上海市杨浦区定海社区N090602单元控制性详细规划H4街坊（YP-08-11风貌保护街坊）、江湾历史文化风貌区保护规划010街坊、中原社区N091001单元控制性详细规划C街坊、长白社区N090702单元控制性详细规划S2街坊 局部调整

公众参与规划草案

组织编制单位：杨浦区规划和自然资源局
 规划编制单位：上海市上规院城市规划设计有限公司

H4街坊主要调整内容

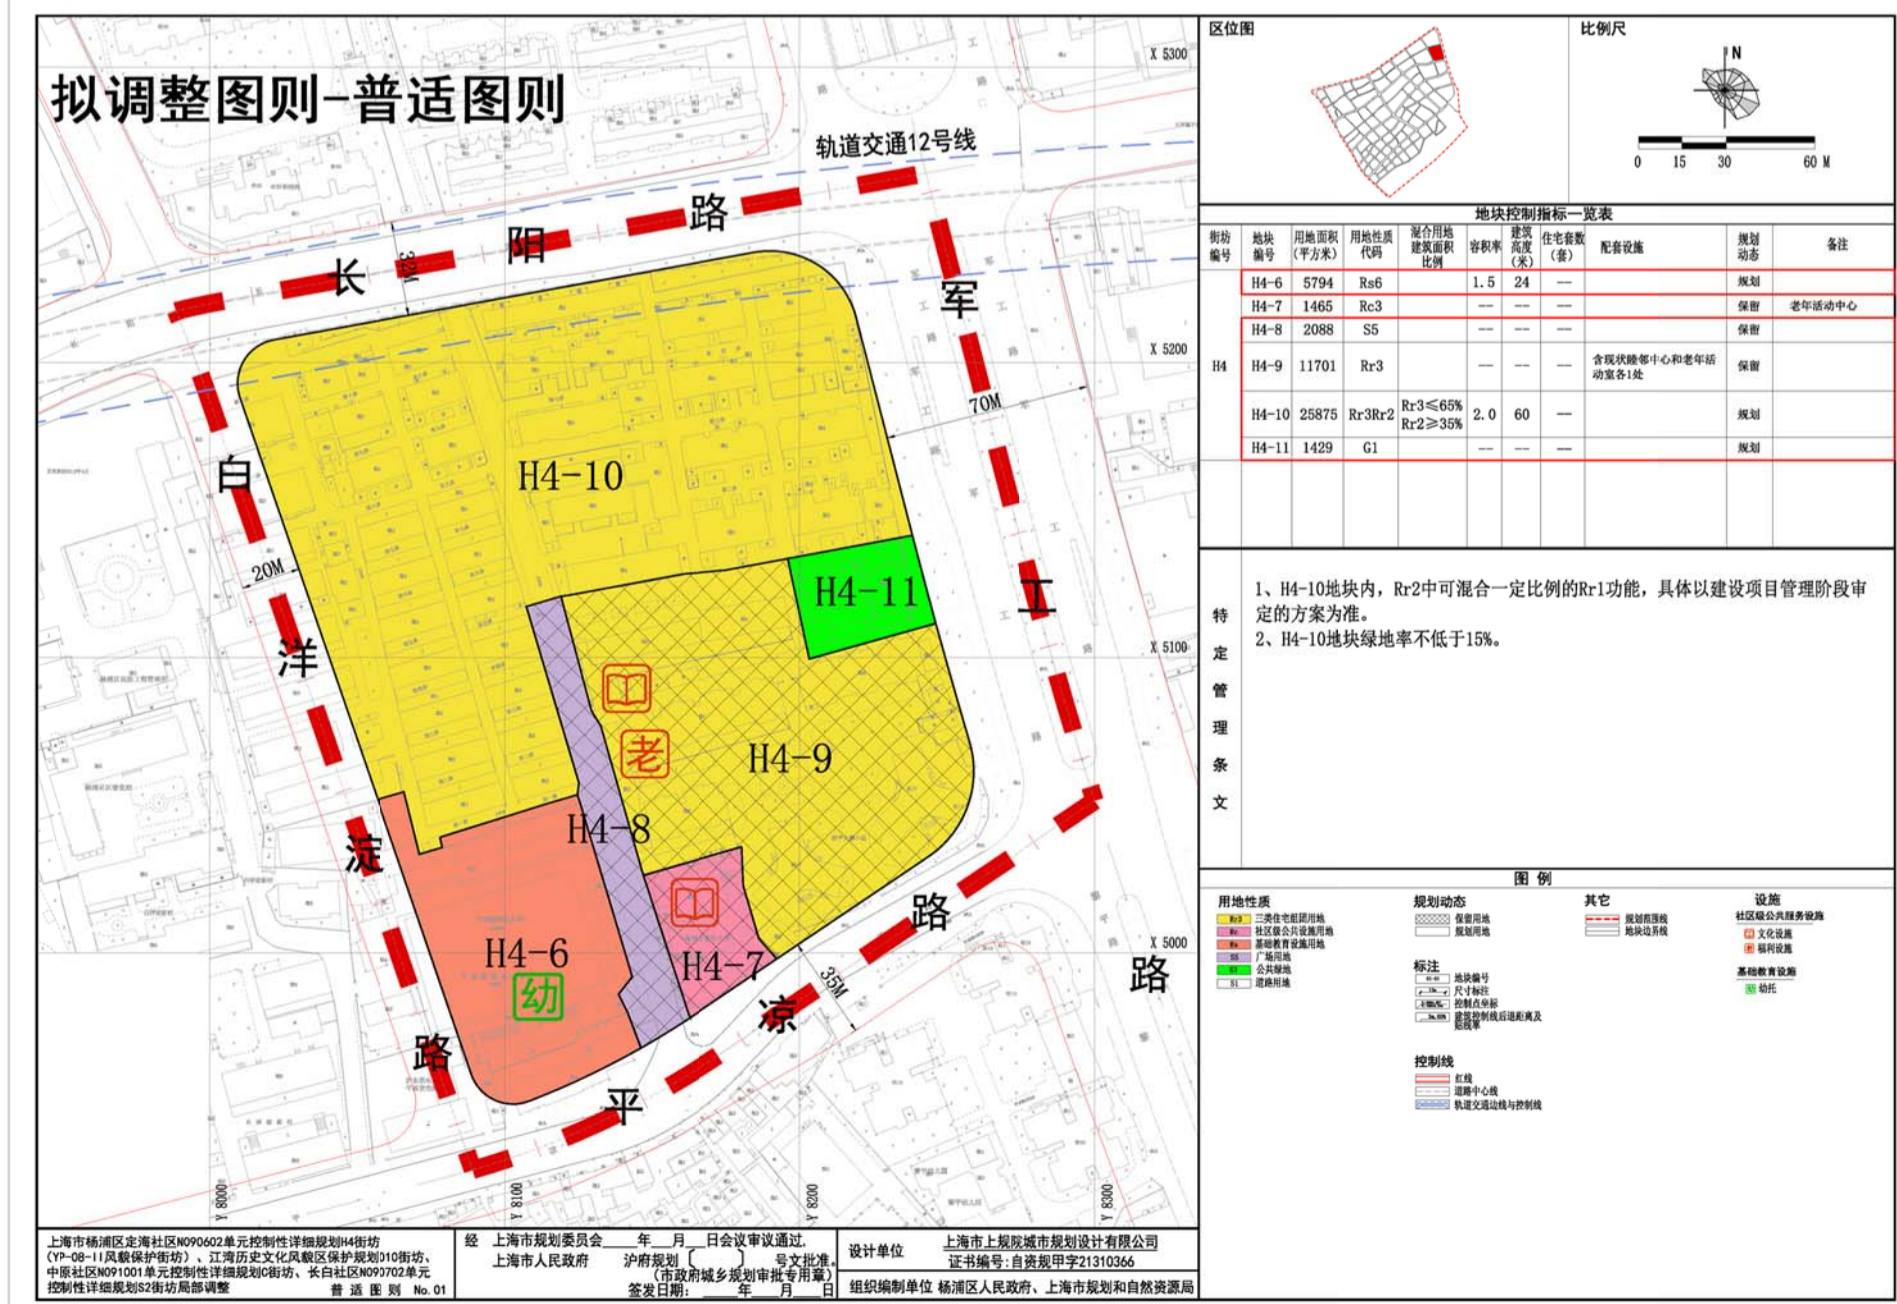
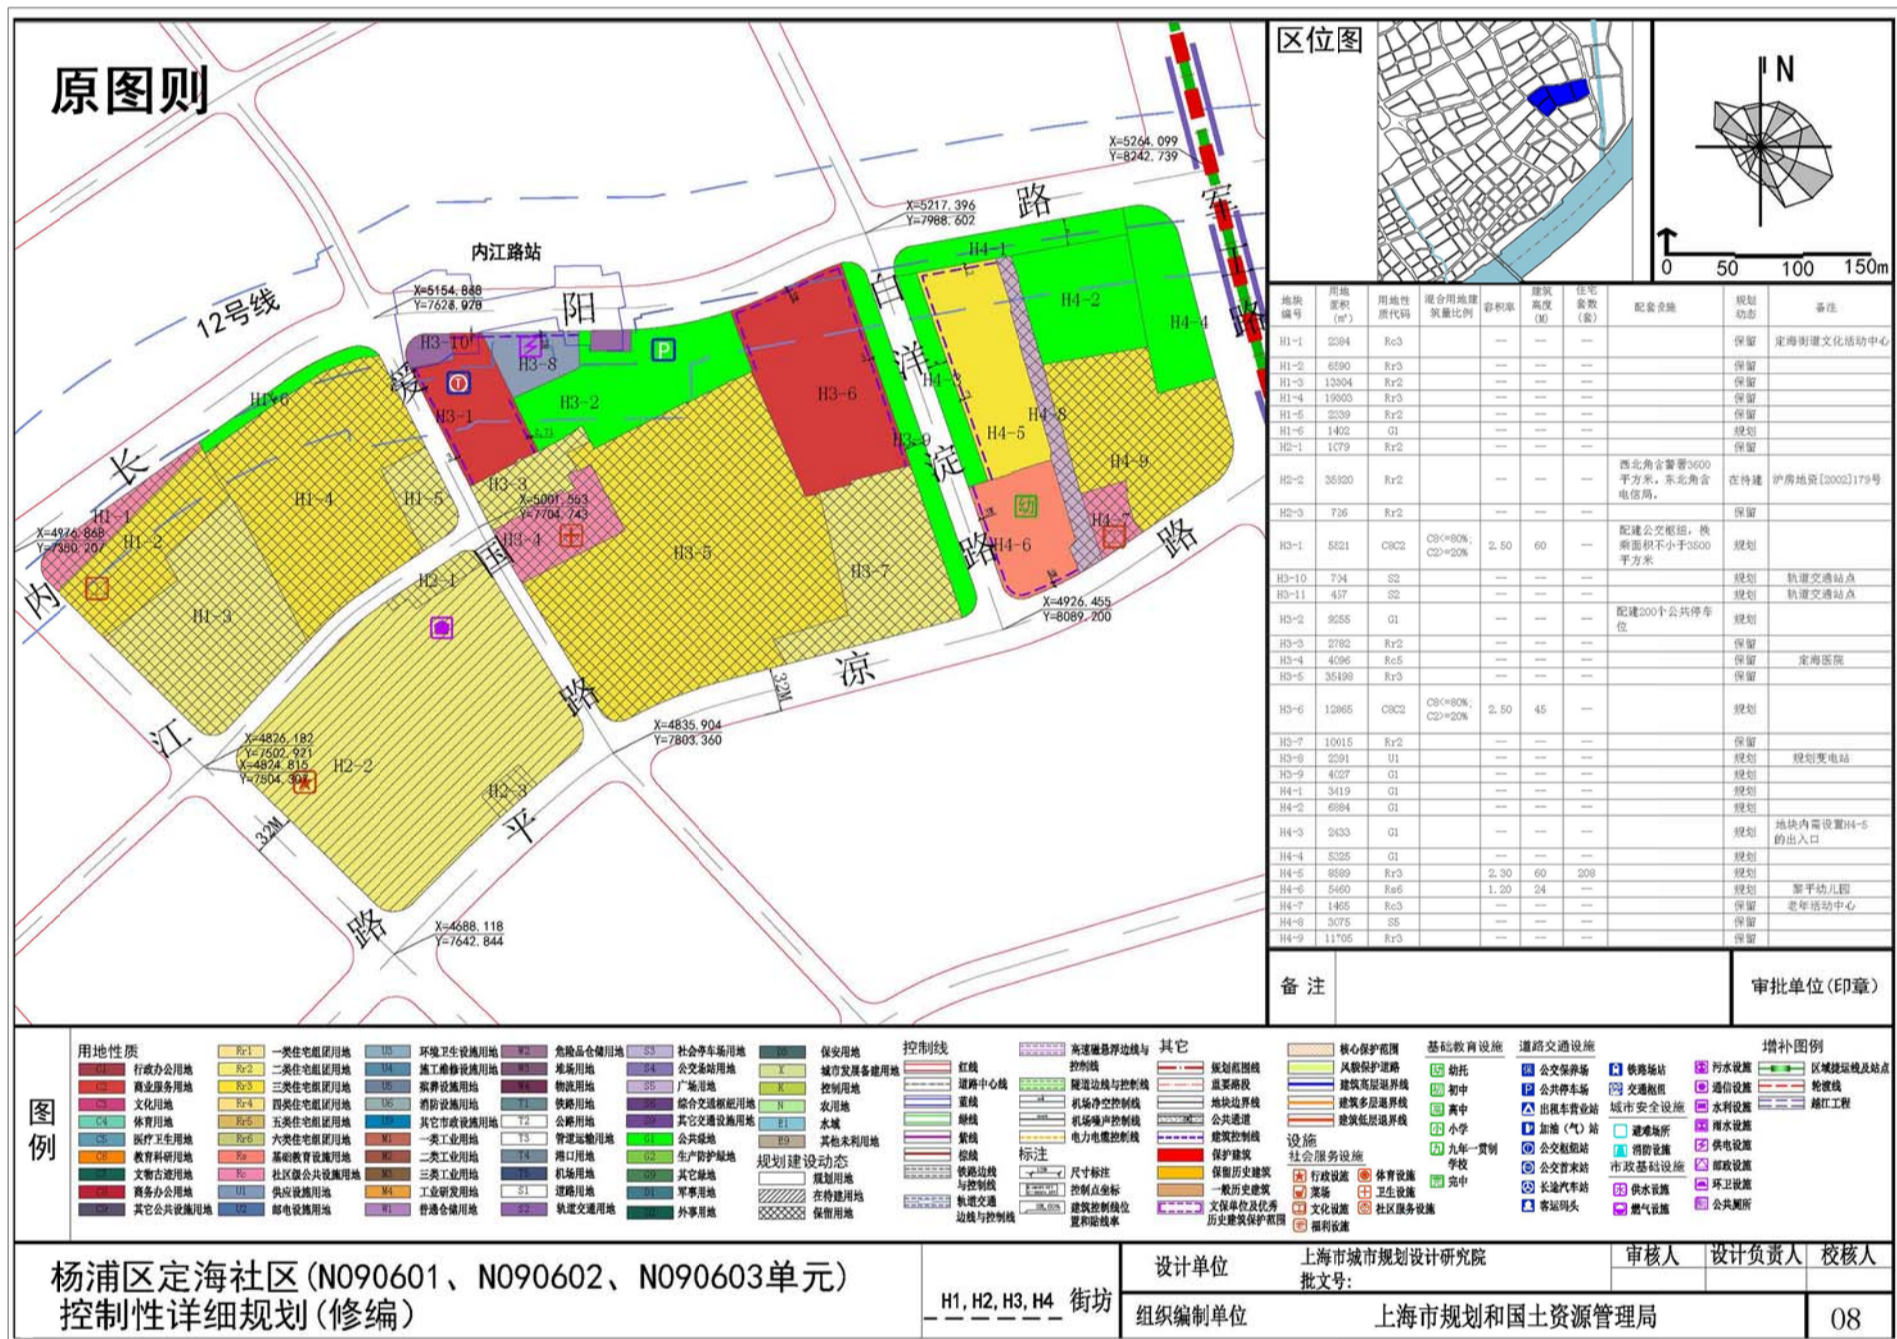
结合旧改范围和地籍边界，调整街坊内规划住宅、公共绿地用地布局和规划幼儿园、现状街坊通道用地边界，结合风貌保护等要求，调整地块控制指标。

(1) H4-6地块仍为规划幼儿园用地（Rs6），用地面积调整为5794m²，容积率调整为1.5；建筑限高24米，与原规划一致。

(2) H4-8地块为现状街坊通道（S5），用地面积2088m²。

(3) H4-10地块为规划三类、二类住宅组团混合用地（Rr3Rr2），用地面积25875m²，容积率由2.3调整至2.0，建筑限高60米。地块内需结合实施方案确定肌理保护范围。其中，肌理保护范围内，建筑高度整体控制为12米，局部不超过15米。

(4) H4-11地块为规划公共绿地（G1），用地面积1429m²。

(5) H4街坊内保护保留历史建筑的建筑面积合计约1.79万m²，以实测为准，具体保护更新方式以建设项目规划管理阶段审定的方案为准。

010街坊主要调整内容

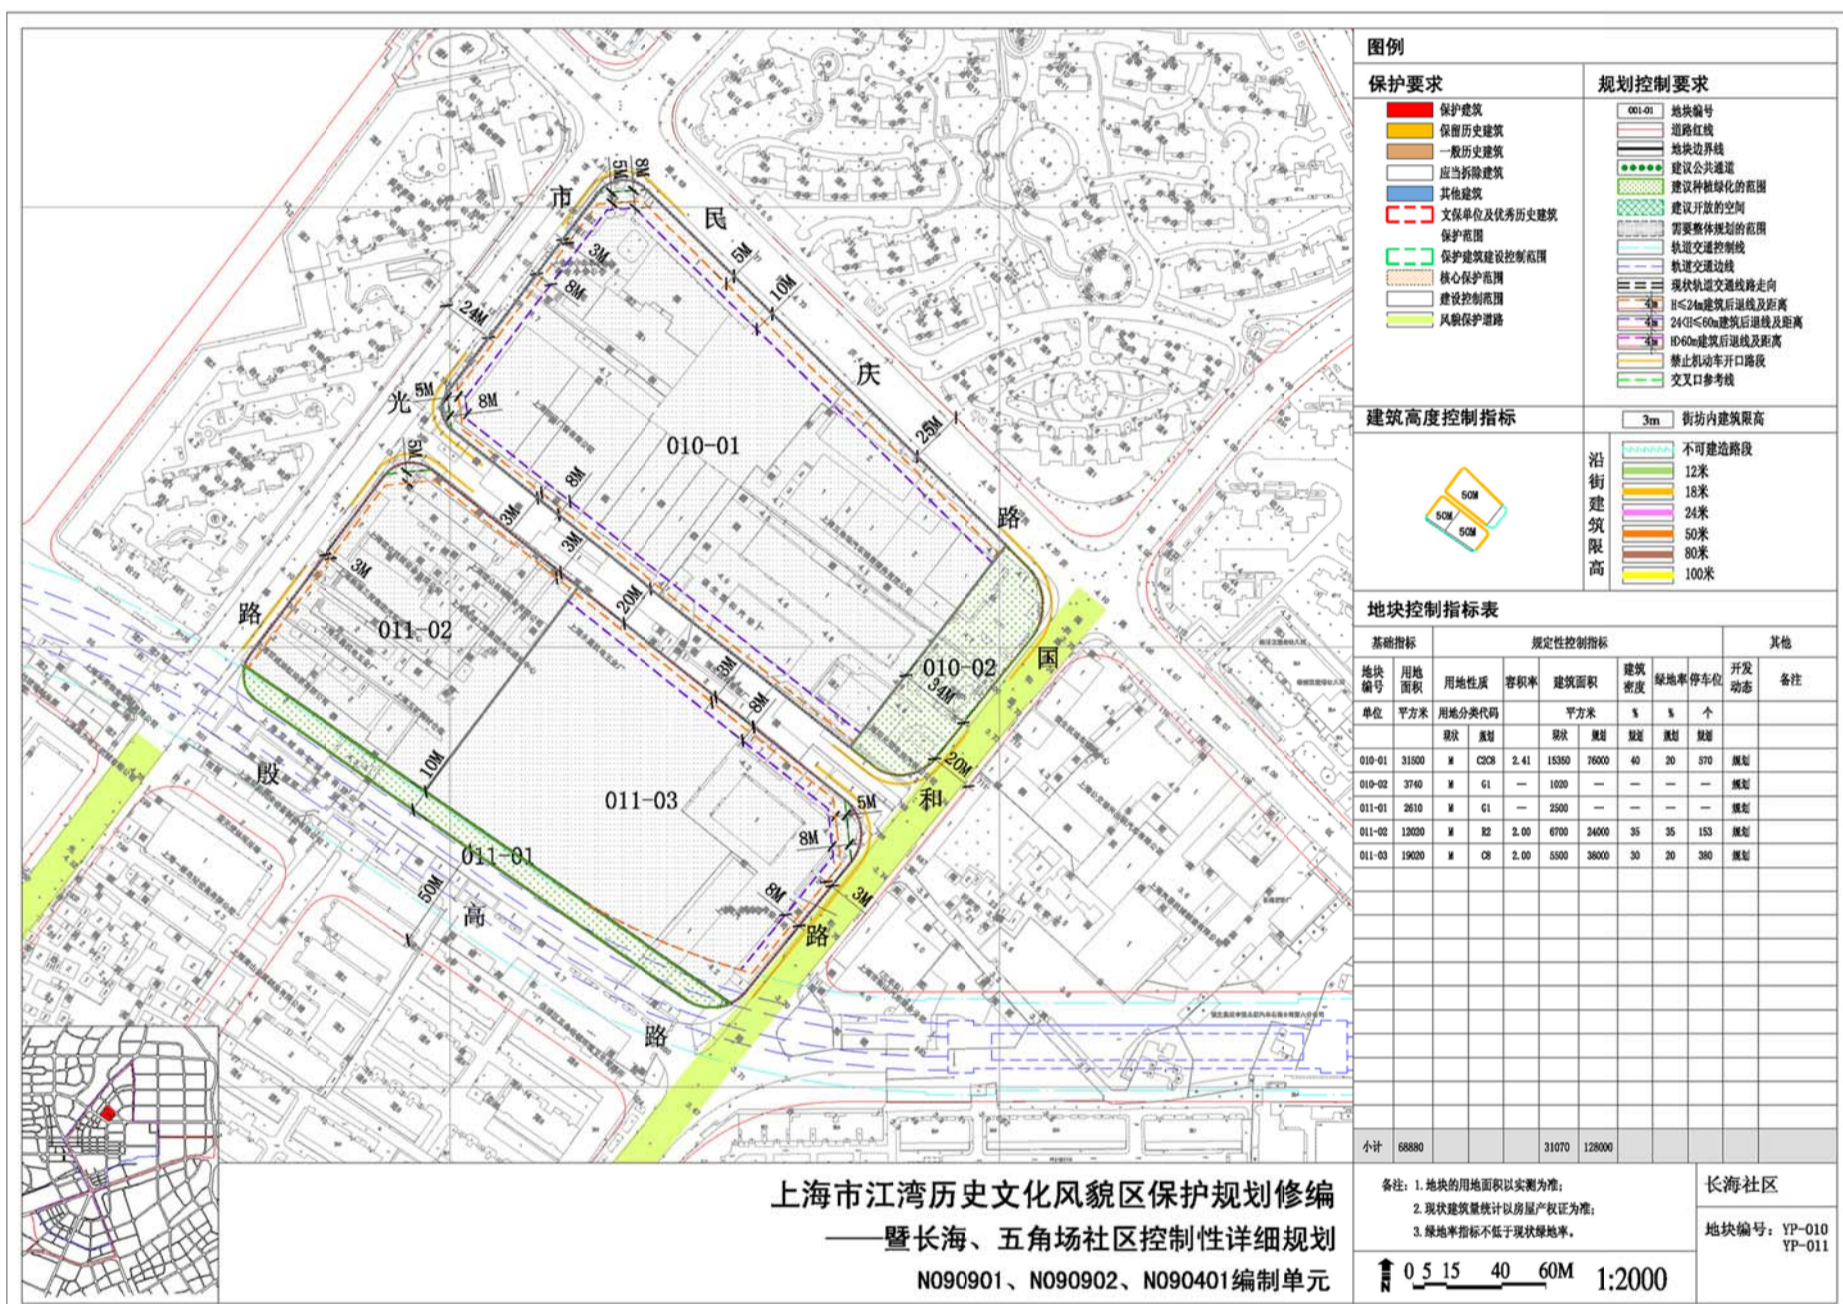
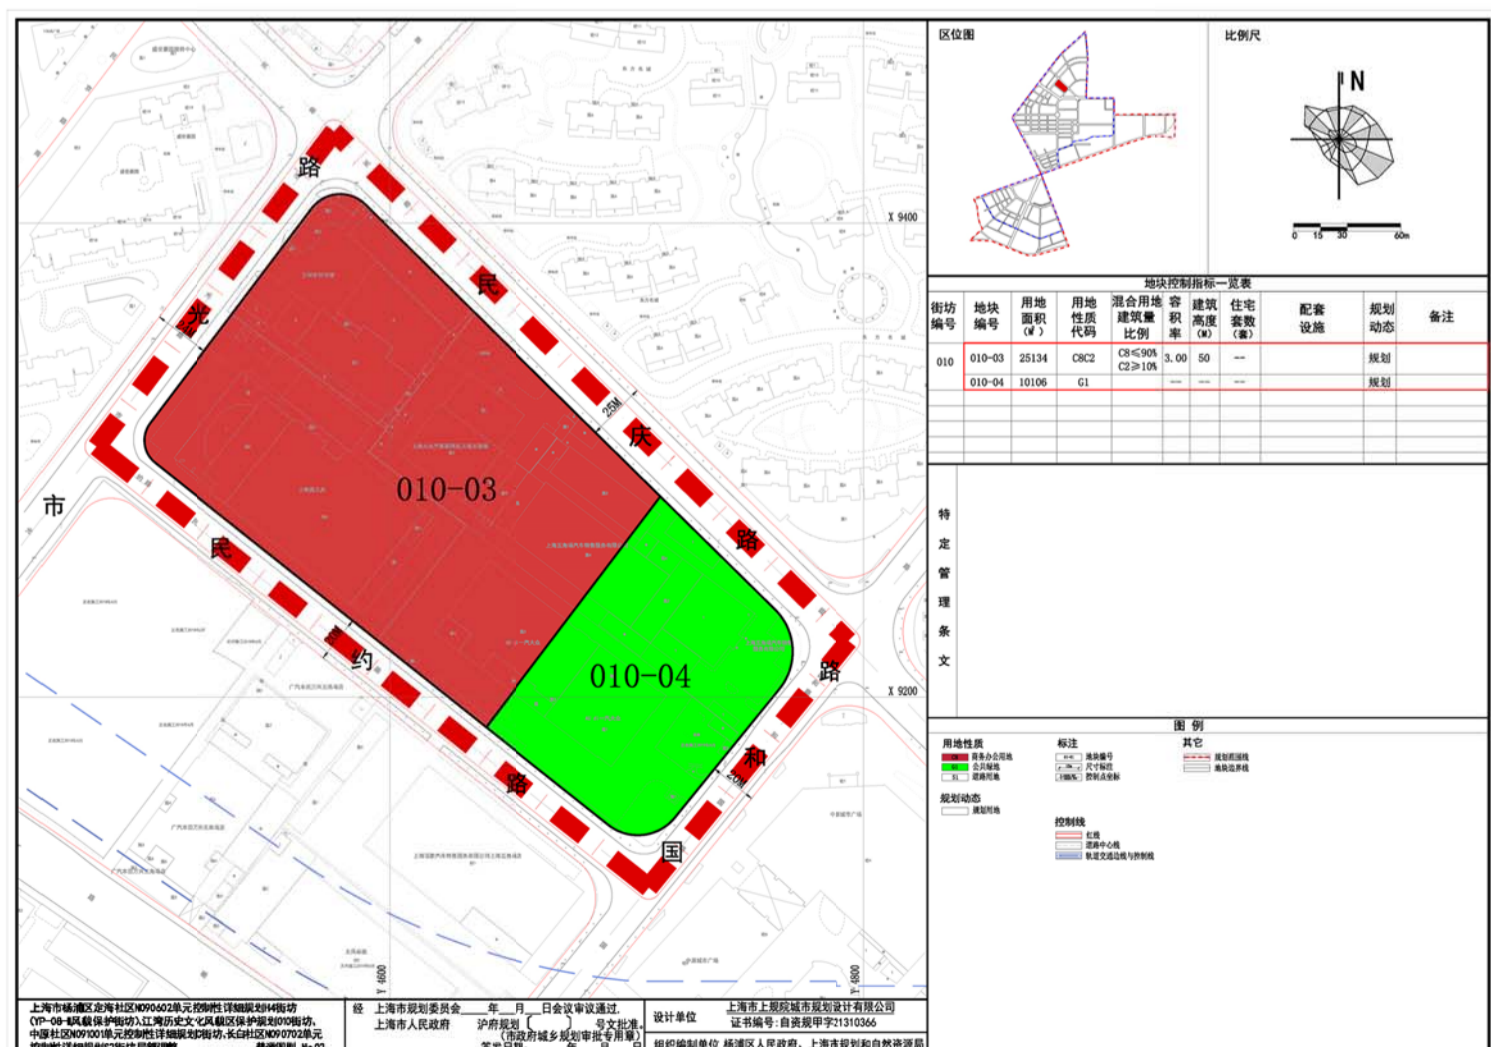
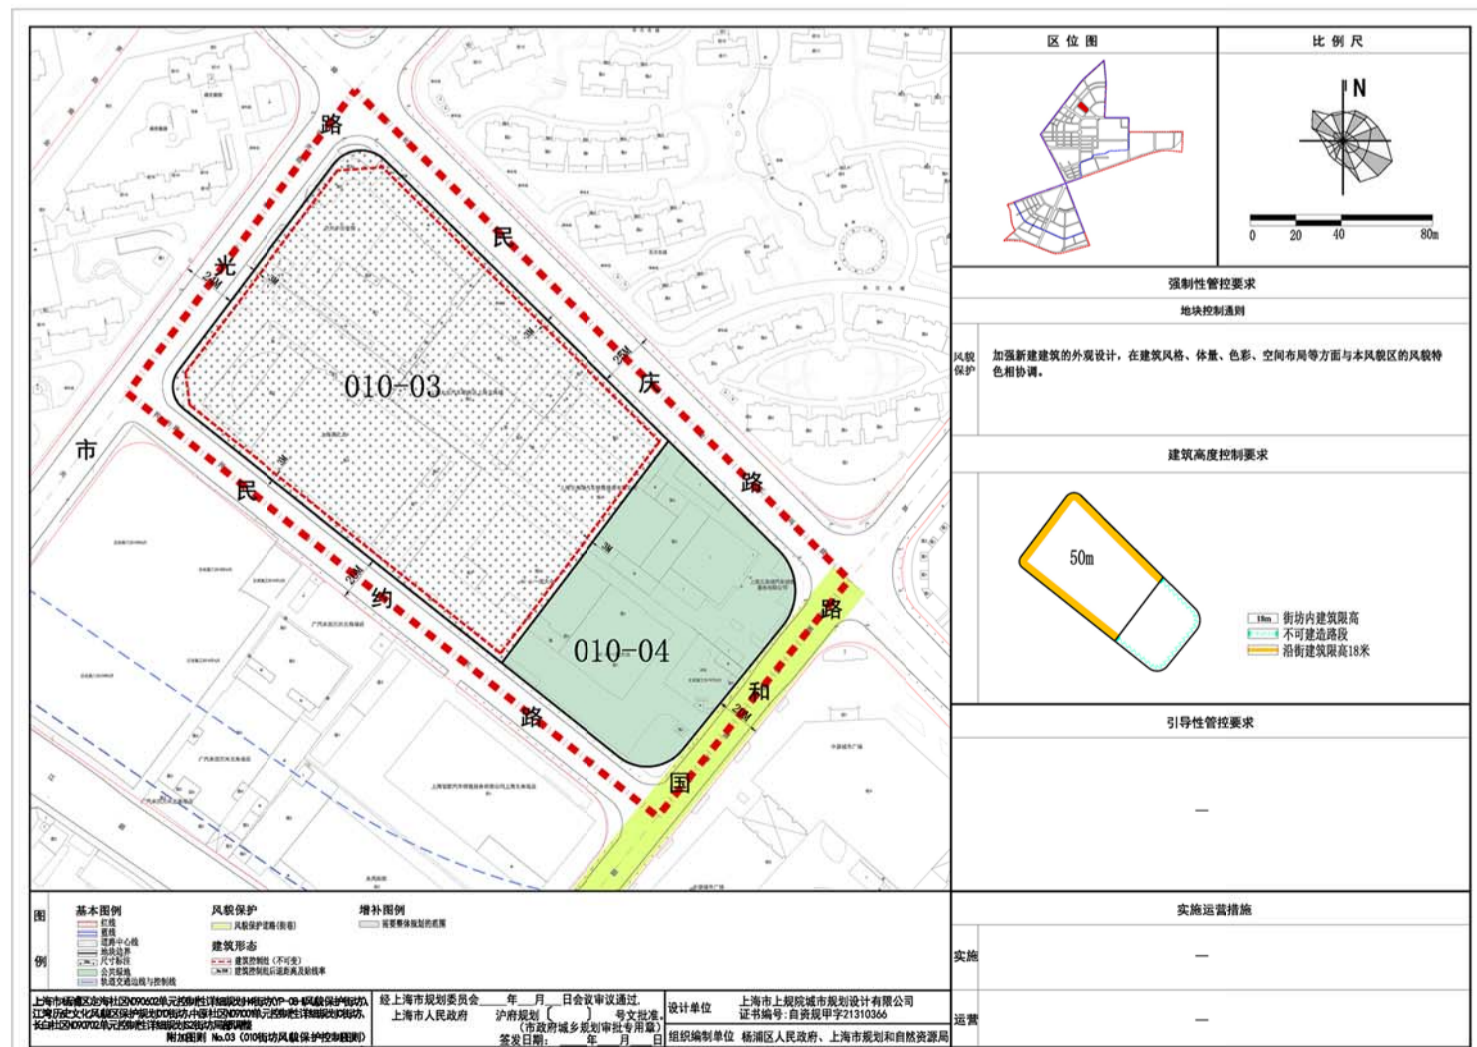
扩大010街坊内规划公共绿地面积，减少商业商办用地面积。调整后，街坊内规划公共绿地（G1）用地面积为10106m²，比原规划增加6366m²。商业商办用地面积调整为25134m²，比原规划减少6366m²。地块建筑面积与原规划一致，由于用地面积减少，容积率相应调整为3.0。地块建筑限高50米，与原规划一致。
